改善箇所説明図

基準不適合発生箇所

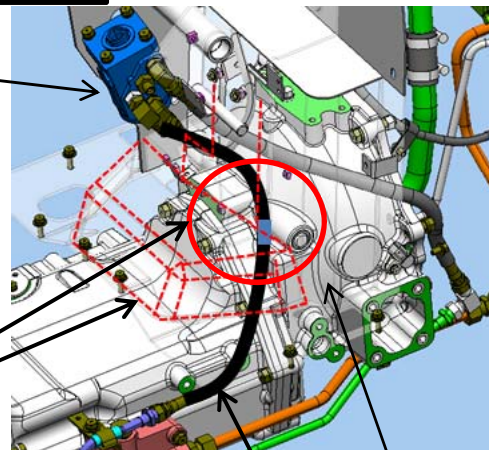
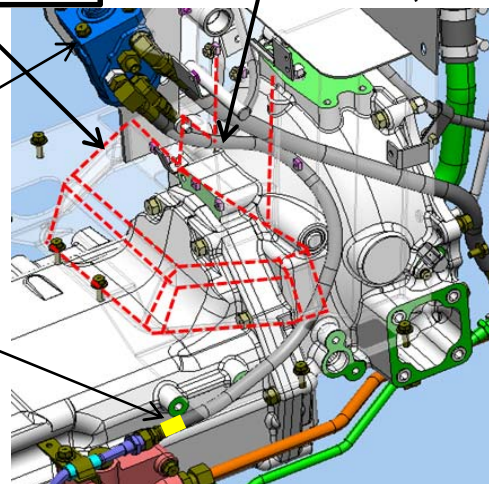
パワーステアリングの油圧ホースの配線が不適切なため、使用過程において当該ホースが車両の振動等により損傷し油漏れが発生し、かじ取り操作ができなくなるおそれがある。

改善前

損傷箇所

全車両、油圧ホースの配線位置を確認し、不適切な場合はホースを交換し、正規の配線に直す。

改善後

交換した油圧ホースに黄色のテーピングを行い識別する
